Überprüfung UVV Feuerwehrgerätehäuser

FW Gerätehaus: Rolandswerth

Abbildung 1: Fläche vor dem Gerätehaus

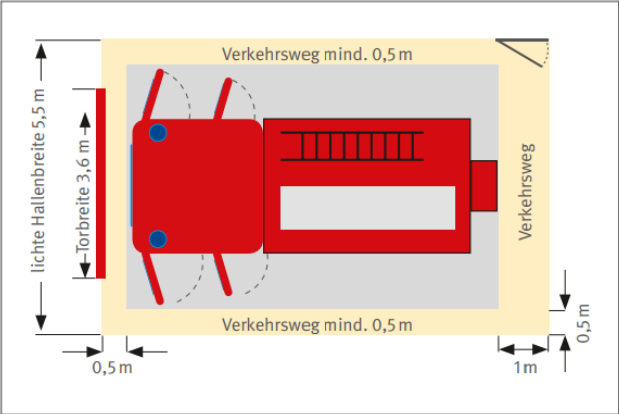
Das Gerätehaus der Feuerwehr Rolandswerth befindet sich in der Brunnenstraße 8. Die Brunnenstraße ist eine einspurige und einseitig Bebaute, aber dennoch beidseitig befahrbare Straße. Unmittelbar an die Straße grenzt das Gerätehaus. Vor den beiden Toren befindet sich eine Fläche von 2,90 x 8,90 m (siehe Abbildung 1)

03	Der Fußweg am Feuerwehrhaus muss so gestaltet sein, dass die ankommenden Einsatzkräfte sicher zum Alarmeingang gelangen. 1) kürzester Weg 2) hindernisfrei 3) kein unmittelbarer Weg vor den Toren, nicht durch die Tore der Fahrzeughalle 4) Bei Treppen beleuchtete Stufen, optische Abhebung von der Umgebung	Der Alarmeingang befindet sich durch das rechte Tor. Dieser Weg ist der kürzeste, dennoch nicht Hindernisfrei und sicher.	Nicht erfüllt	Der Weg durch die Tore ist der einzige Weg in das Gerätehaus. Eine bauliche Lösung ist nicht möglich. Die Stufe im Schlupftor ist zu kennzeichnen.
04	Gefahrenloses Aus- und Einfahren der Fahrzeuge 1) ausreichender Stauraum vor den Toren gleiche Fläche wie hinter dem Tor	Zu 1) Der Stauraum vor den Toren ist nicht der gleiche wie hinter den Toren (2,90 x 8,90 m).	Nicht erfüllt	Der Bereich vor den Toren kann nicht erweitert werden.
